Plan Local d'Urbanisme

Commune de
Vantoux

Modification N°1

NOTICE DE PRÉSENTATION

PLU modifié : nouveau schéma de localisation des OAP page 4 - ORIENTATIONS D'AMENAGEMENT ET DE PROGRAMMATION

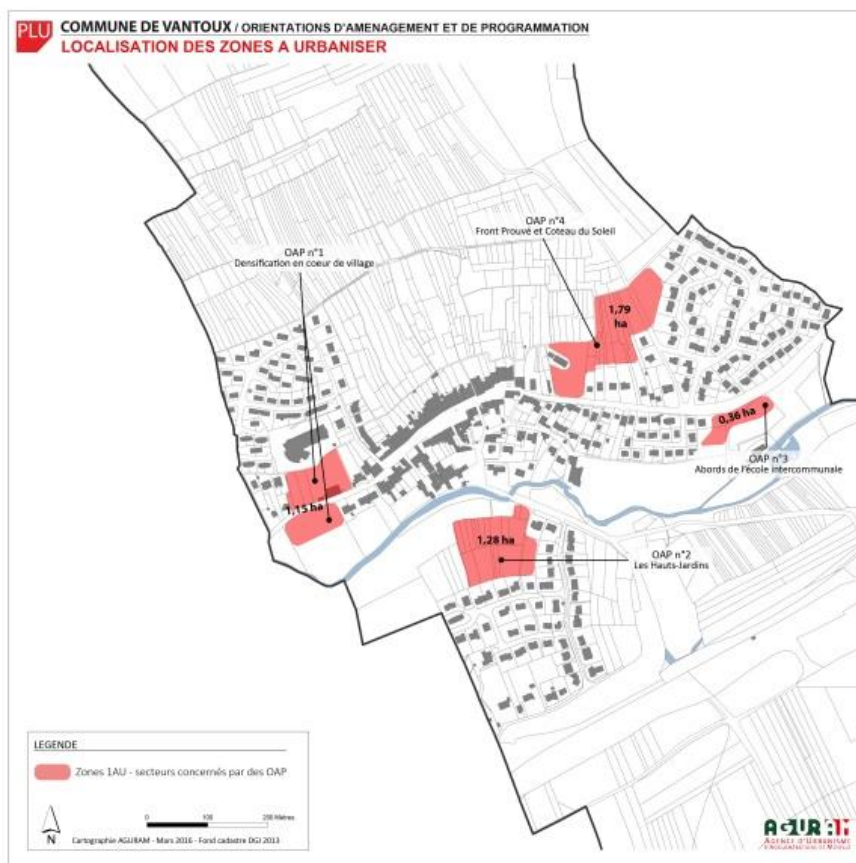
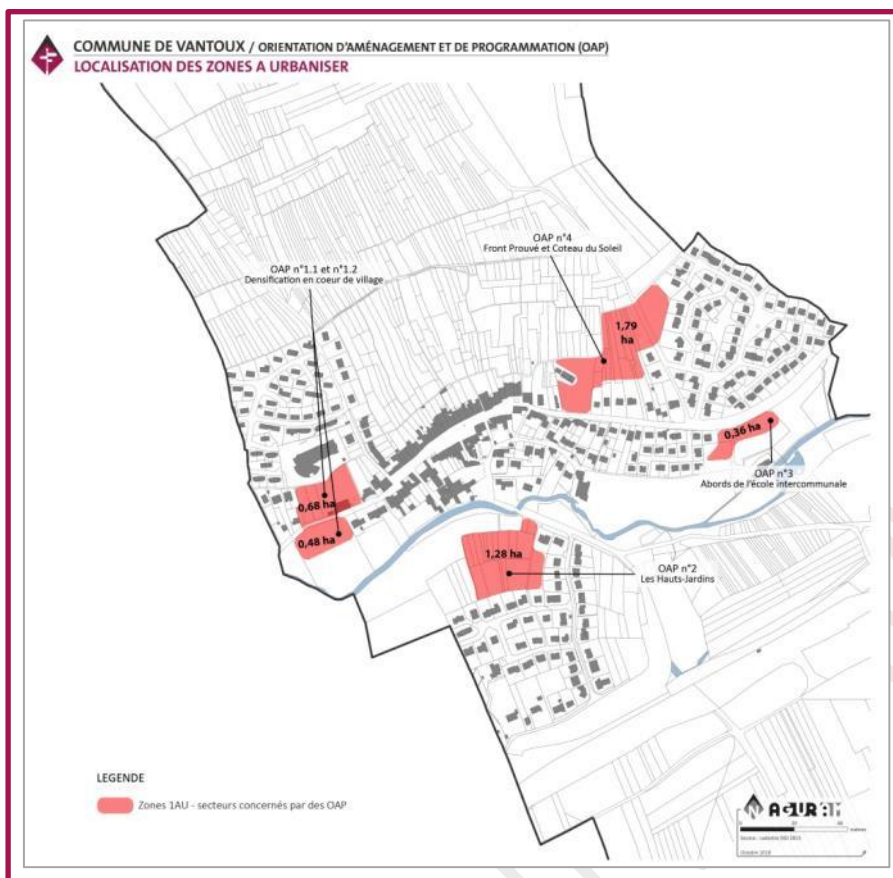
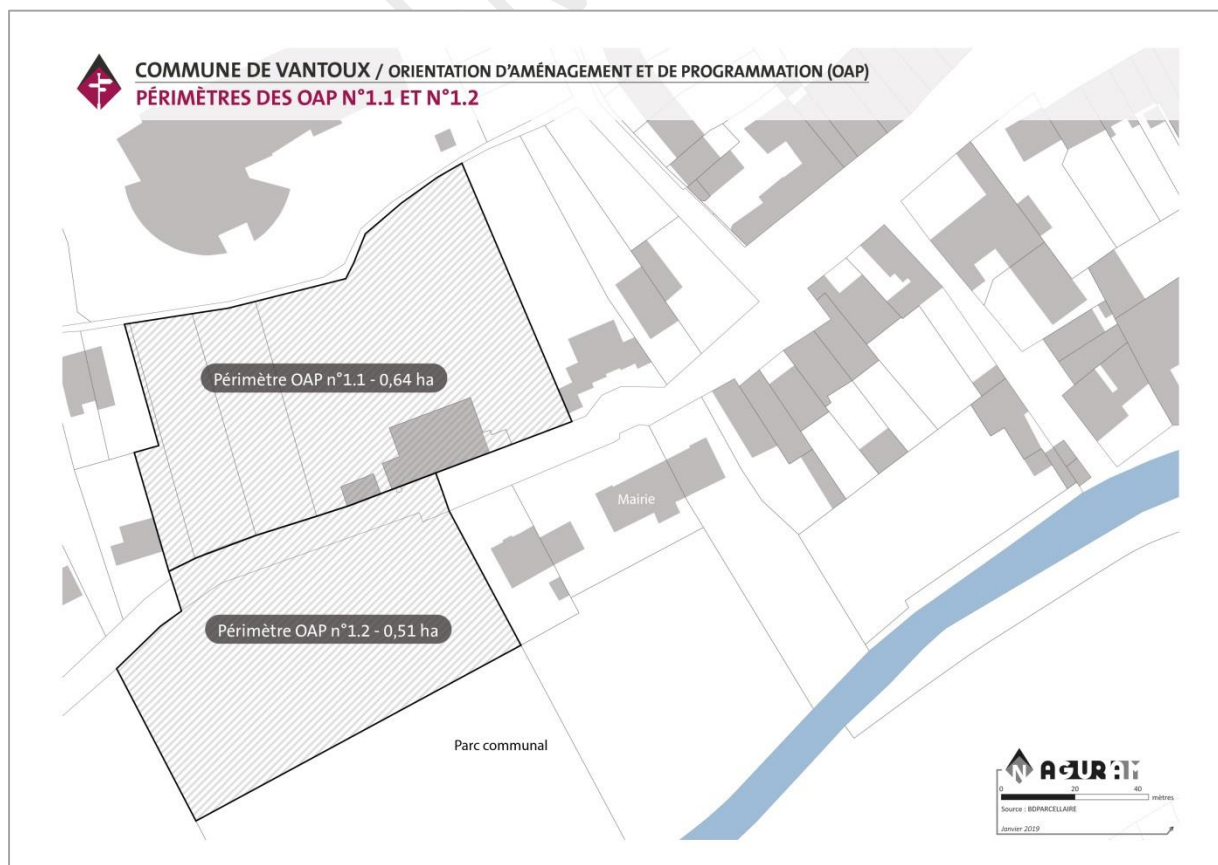
Pour faire face à l'ensemble des évolutions qui sont apportées à l'occasion de cette modification et pour faciliter, in fine, la mise en œuvre d'opérations différenciées entre la partie sud et la partie nord de l'OAP avant modification du PLU, la collectivité décide de scinder celle-ci en deux OAP distinctes :

- OAP n°1.1 - DENSIFICATION EN CŒUR DE VILLAGE – PARTIE NORD
- OAP n°1.2 - DENSIFICATION EN CŒUR DE VILLAGE – PARTIE SUD

Les nouveaux périmètres sont expliqués par les schémas ci-dessous.

Schéma de l'OAP n°1-1 : « DENSIFICATION EN CŒUR DE VILLAGE – PARTIE NORD » / après modification

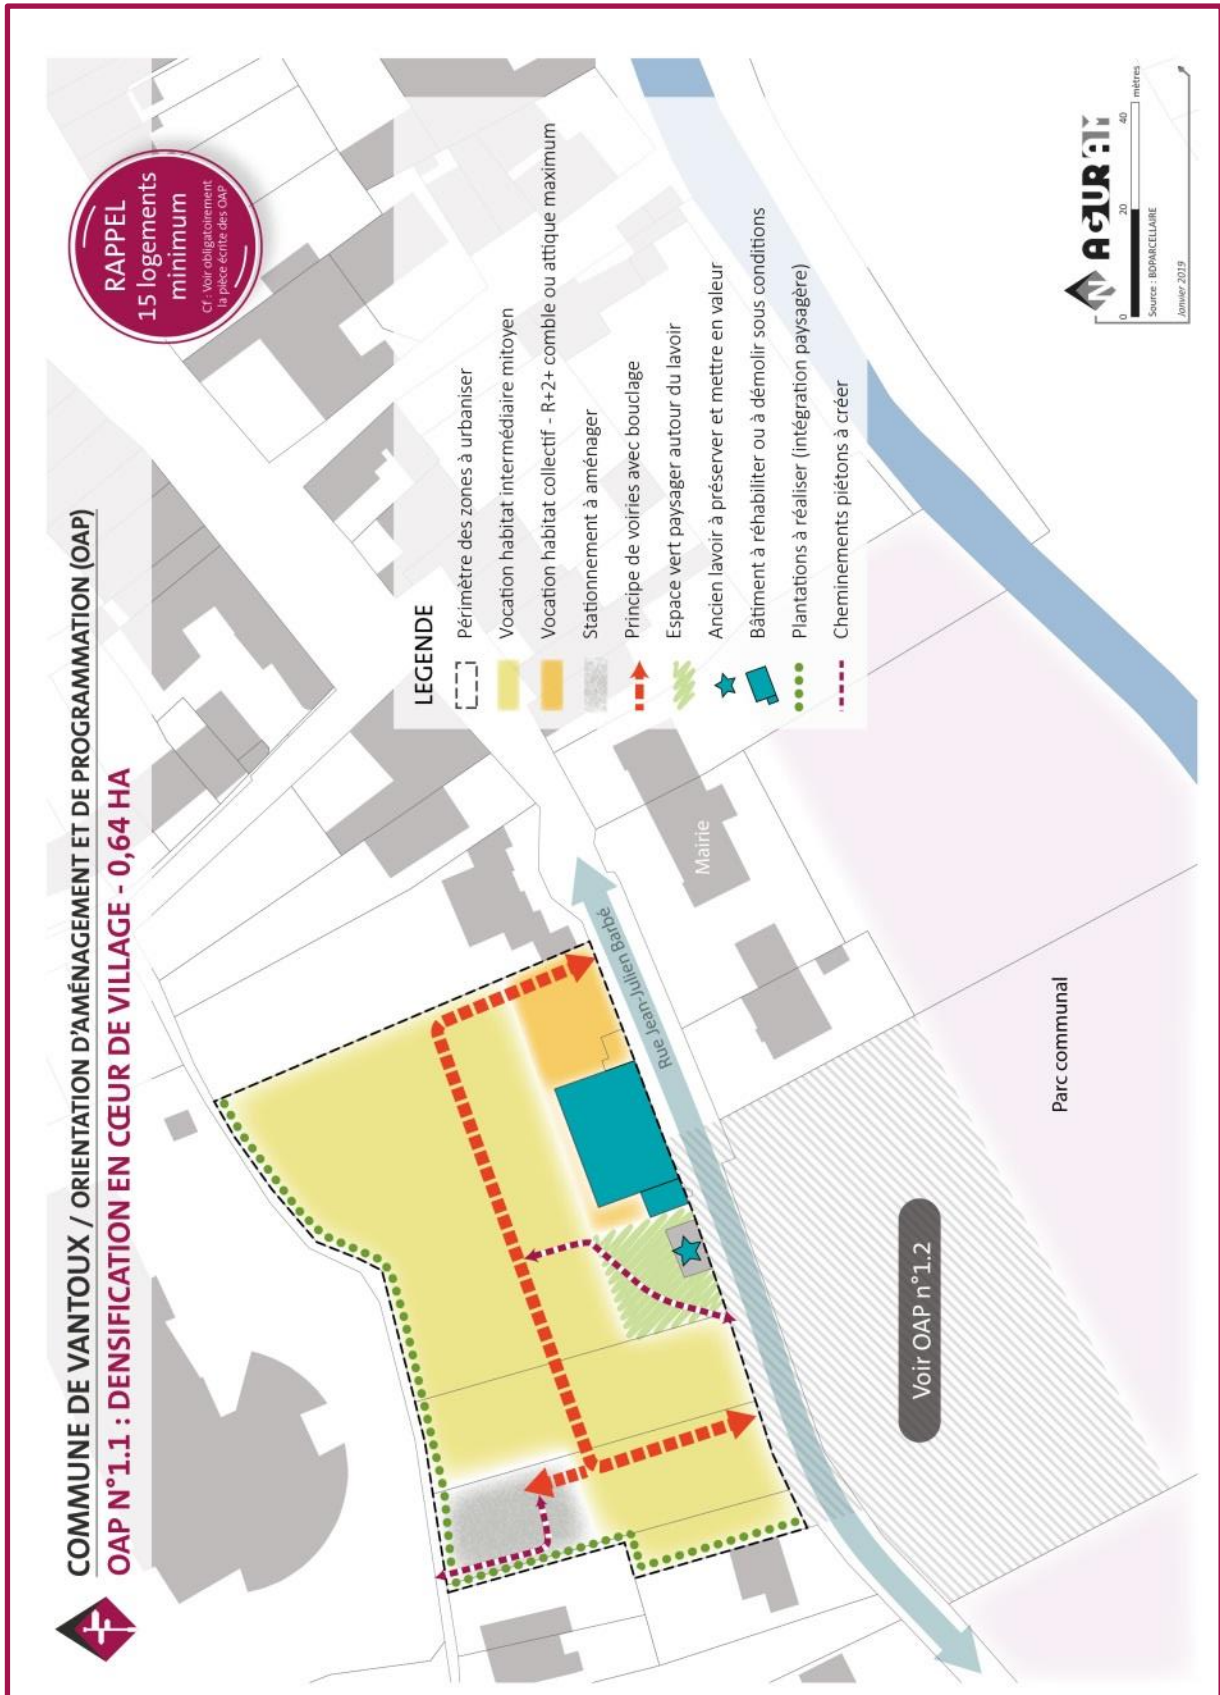
La présente modification ne transforme qu'à la marge les principes qui étaient fixés pour la partie nord de l'OAP n°1 du PLU avant modification. Outre la scission en deux OAP de secteurs, évoquée au chapitre précédent, la collectivité a souhaité **clarifier trois principes d'aménagements** afin de garantir la mise en œuvre future d'un projet d'ensemble cohérent pour cette partie nord.

Le premier point concerne le fait de ne pas pouvoir garantir la réalisation des principes d'aménagement du secteur compte-tenu de la diversité et de la complexité de ces derniers. En effet, les orientations attendues mêlent à la fois des objectifs de protection patrimonial (lavoir), de reconversion de bâti ancien existant (ancien bâti agricole), de réalisation d'équipement de stationnement, ainsi qu'un principe d'urbanisation d'habitat intermédiaire qui dépendent tous d'un principe de voirie de bouclage, qui assurera, à terme, la continuité et la cohérence urbaine avec le reste du village.

Ainsi, au chapitre « OBJECTIFS DE DEVELOPPEMENT DE LA ZONE » (cf. page 5 de l'OAP avant modification), la collectivité rajoute une nouvelle disposition induisant que l'urbanisation du secteur ne peut être réalisée que dans le cadre d'une opération d'ensemble. Ce principe est, par ailleurs, complété par une disposition réglementaire similaire au niveau du règlement écrit (voir chapitre 4.5).

Afin de clarifier ce point et de garantir leur création in fine, la collectivité introduit au chapitre « INDICATIONS PROGRAMMATIQUES » (cf. page 7 de l'OAP avant modification) un pourcentage minimum de logements sociaux à réaliser dans le programme global du secteur.

Le dernier point concerne une précision sur le devenir de l'ancien corps de ferme sur lequel une valeur patrimoniale est à conforter. En effet, dans le prolongement du lavoir qui fait déjà l'objet de mesure de protection, la collectivité souhaite qu'à minima, le principe d'implantation de la façade sur rue à l'alignement soit conserver en cas de démolition-reconstruction afin de conserver l'esprit de village rue lorrain typique.

Ainsi, au chapitre « AMENAGEMENTS ET ENVIRONNEMENTS » (cf. page 7 de l'OAP avant modification), la collectivité rajoute une nouvelle disposition induisant que La construction attenante au lavoir pourra être réhabilitée ou démolie pour la réalisation de logements collectifs. Dans le cas d'une démolition de ce bâtiment, la nouvelle construction devra présenter une implantation de sa façade sur rue identique au bâtiment démolit (cf. à l'alignement de la rue Jean Julien Barbé). Ce principe est, par ailleurs, complété par une disposition réglementaire graphique et écrite (voir chapitre 4.4).

Afin de garantir la cohérence urbaine et l'intégration de l'opération au village, aucune autorisation de construire ne sera délivrée si l'opération ne se réalise pas dans le cadre d'un aménagement portant sur la totalité du périmètre de la présente OAP (cf. Règlement écrit).

La construction attenante au lavoir pourra être réhabilitée ou démolie pour la réalisation de logements collectifs. Dans le cas d'une démolition de ce bâtiment, la nouvelle construction devra présenter une implantation de sa façade sur rue identique au bâtiment démolit (cf. à l'alignement de la rue Jean Julien Barbé).

Logements : ~~Un minimum de 31 logements~~ **Un minimum de 15 logements** est imposé sur le secteur. Les gabarits des constructions seront compris entre **R et R+1** pour **l'habitat intermédiaire** et, **R+1 à R+2+ comble ou attique** pour **l'habitat collectif**.

Logements sociaux : ~~l'ensemble des opérations réalisées, sans distinctions entre elles, doit permettre de répondre aux objectifs fixés par le Programme Local de l'Habitat de Metz Métropole.~~ **Un minimum de 10 % de logements sociaux est imposé au programme de l'opération.**

Schéma de l'OAP n°1-2 : « DENSIFICATION EN CŒUR DE VILLAGE – PARTIE SUD » / après modification

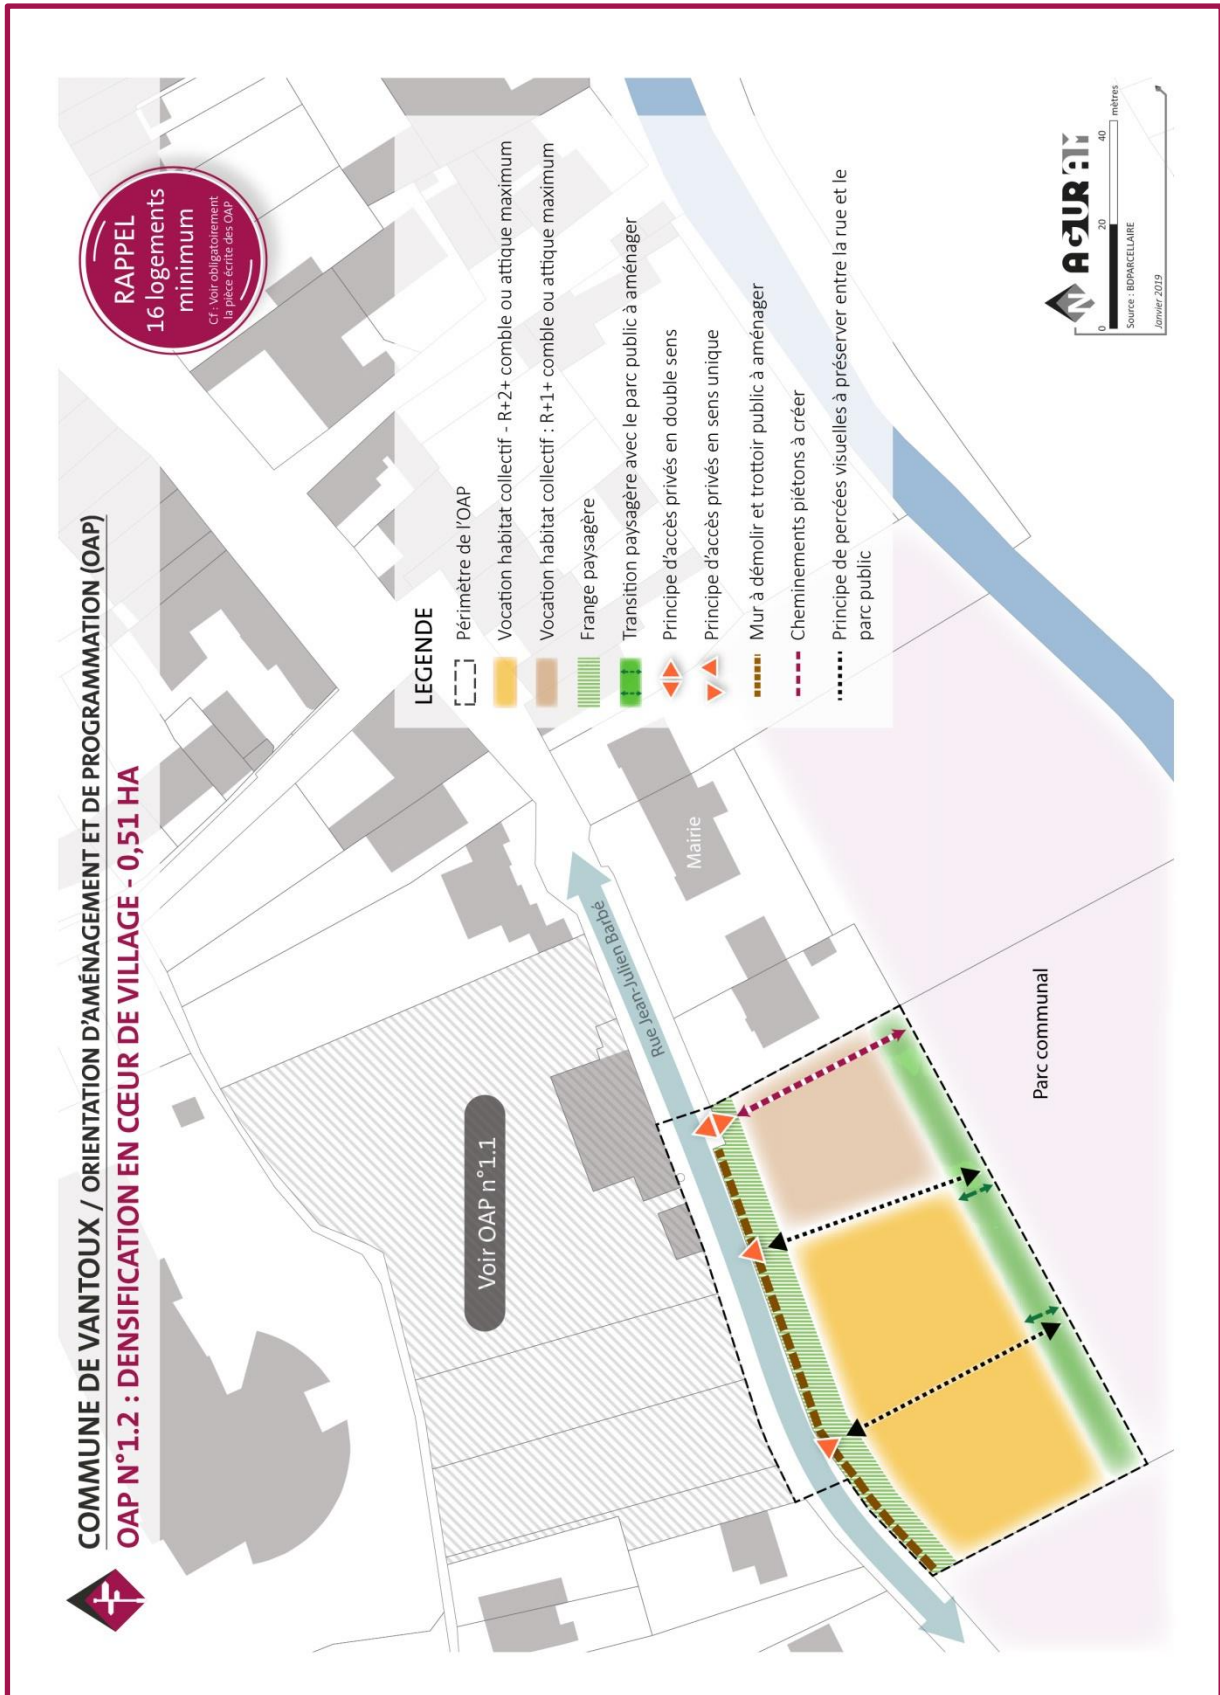
Le premier point concerne l'accessibilité routière à l'opération et la gestion des franges entre espace public et espace constructible qui, telles qu'indiquées dans le PLU avant modification, doivent être traitées en contre-allée et places de stationnement (minimum de 15 places). Or, il s'avère que la collectivité souhaite assurer **l'aménagement d'une section de trottoir manquant le long de la rue Jean-Julien Barbé** en lieu et place de l'ancien mur d'enceinte du parc.

Ainsi, au chapitre « ACCESSIBILITE, DESSERTE ET STATIONNEMENT » (cf. page 6 et schéma de l'OAP avant modification), la collectivité supprime le principe de contre-allée et d'aménagement de places de stationnement (15 minimum) et le remplace par un principe d'aménagement piéton public le long de la rue Jean-Julien Barbé, doublé d'un principe d'accès et de sorties privés, en sens unique, pour l'opération.

Le second point traite de la perméabilité piétonne prévue au travers de l'OAP avant modification. A ce titre, la collectivité souhaite réaliser, en complément du trottoir évoqué précédemment, l'aménagement d'un accès au parc communal depuis l'entrée ouest du village, au-delà du secteur d'OAP.

Dans ce sens, au chapitre « ACCESSIBILITE, DESSERTE ET STATIONNEMENT » (cf. page 6 et schéma de l'OAP avant modification), la collectivité ne conserve que le principe d'une seule traversée piétonne nord-sud située sur le flanc est de l'OAP n°1-2.

Ainsi, au chapitre « AMENAGEMENT ET ENVIRONNEMENT » (cf. page 7 et schéma de l'OAP avant modification), la collectivité intègre une précision sur le principe de percées visuelles à préserver entre la rue et le parc public ainsi qu'un mode d'implantation des constructions perpendiculaire à la rue à privilégier, afin de garantir l'ouverture paysagère sur le parc communal. L'orientation concernant le principe de transition végétale entre opération et parc communal est aussi modifiée.

Ainsi, aux chapitres « CONDITION DE DEVELOPPEMENT DE LA ZONE » et « INDICATIONS PROGRAMMATIQUES » (cf. pages 6, 7 et schéma de l'OAP avant modification), la collectivité supprime l'obligation de réaliser du logement intermédiaire sur la partie est du site et la remplace par un principe d'aménagement de logements collectifs en R+1+comble ou attique pour tenir compte des questions d'insertion dans le tissu urbain existant. La partie ouest pourra toujours présenter des hauteurs allant jusqu'à R+2+comble ou attique.

L'opération devra privilégier une implantation de constructions perpendiculaire à la rue et dans la profondeur de la parcelle afin de garantir ce principe de maintien de percées visuelles depuis la rue Jean Julien Barbé vers le parc communal. Une implantation harmonieuse des façades sur rue devra néanmoins être réalisée pour conserver un effet d'alignement des constructions dans l'esprit des fronts de rue existants alentours.

Extrait du règlement graphique du PLU – APRES MODIFICATION

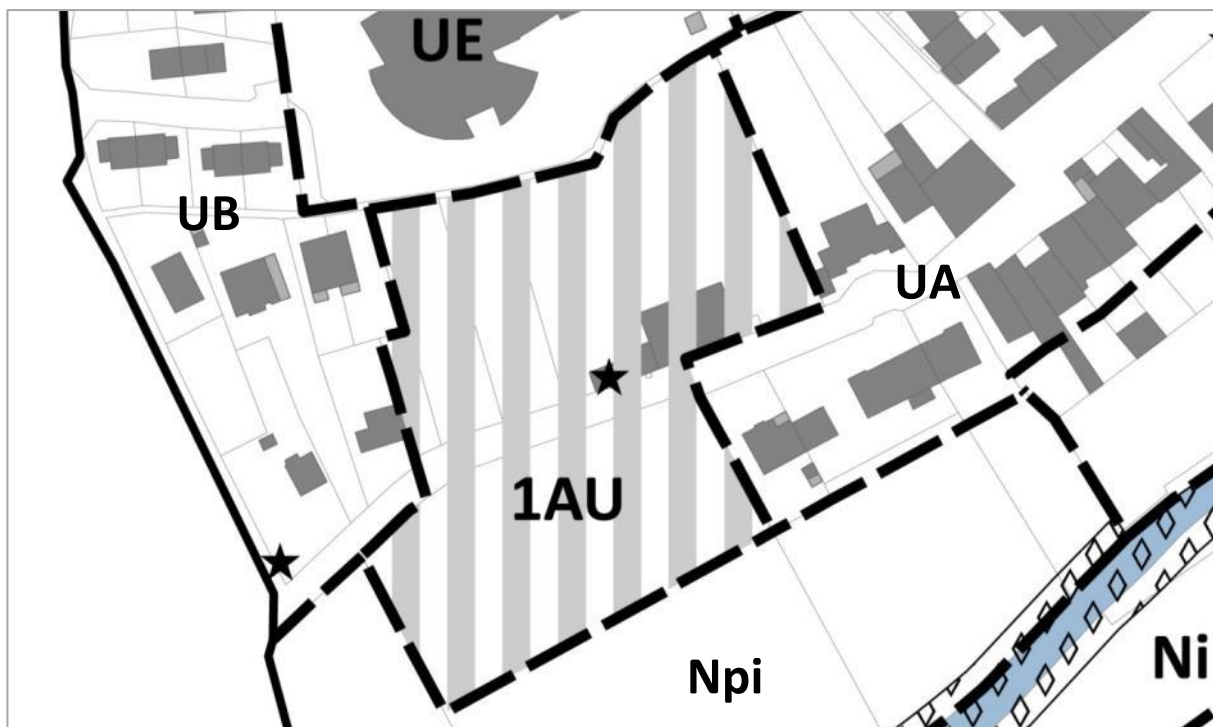
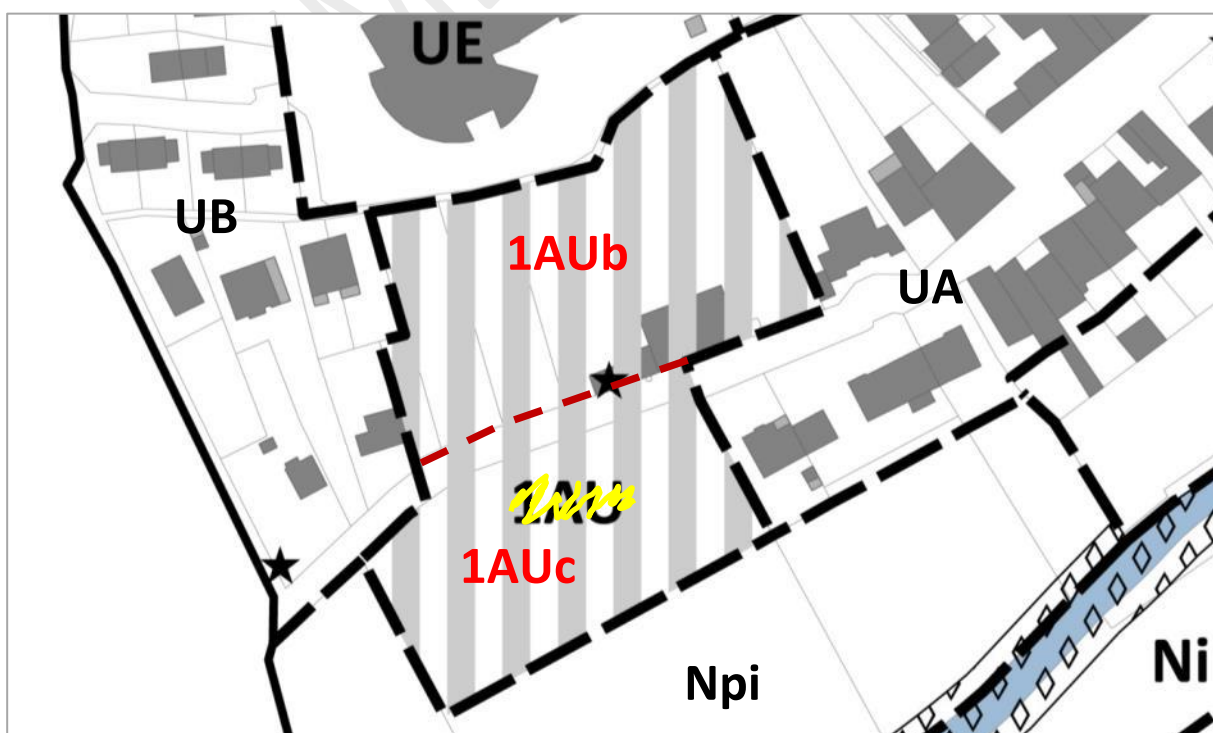
Dans un souci de cohérence des pièces graphiques du règlement du PLU avec la distinction des deux nouvelles OAP, un redécoupage de la zone 1AU en deux secteurs est également réalisé :

- 1AUb pour la partie nord - (OAP n°1.1).
- 1AUc pour la partie sud - (OAP n°1.2).
